IMPIANTO FOTOVOLTAICO (CARBONIA AGR_1, AGR_2, ZI)

VALUTAZIONE DI IMPATTO AMBIENTALE - INTEGRAZIONI

OGGETTO:
Attività di taglio e inserimento paesaggistico

VIA-I
R02

Figura 1: tipologico struttura sostegno moduli – sezioni.

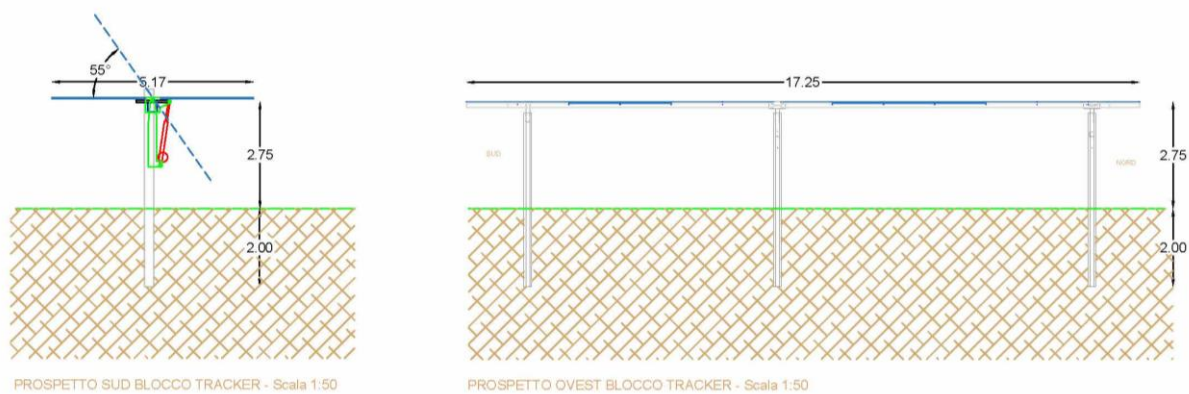
Attività di infissione delle strutture di sostegno dei pannelli fotovoltaici

La struttura sarà ancorata al terreno mediante preventiva trivellazione/carotaggio del terreno (foro 150 mm) e successivo inserimento all'interno del foro dei montanti verticali di sostegno in profilati metallici. I montanti saranno quindi fissati all'interno del foro mediante inghisaggio con sabbia bagnata e vibrata.

Le caratteristiche dimensionali dei profilati metallici che compongono la struttura reticolare degli inseguitori sono state determinate in base ai parametri geotecnici del terreno risultanti da apposite indagini in sito (rif. relazione geologica), nel rispetto delle norme tecniche vigenti.

Nelle successive fasi progettuali, in funzione di più approfondite valutazioni sulla natura meccanica dei litotipi presenti in sito, sarà possibile fare valutazioni sul possibile utilizzo di fondazioni superficiali o su pali trivellati in luogo di quelli sopra descritti.

Tutte le opere saranno comunque realizzate in accordo alle prescrizioni contenute nella Legge n. 1086 del 5/11/1971 e susseguenti D.M. emanati dal Ministero dei LL.PP e conformi alle NTC 2018.
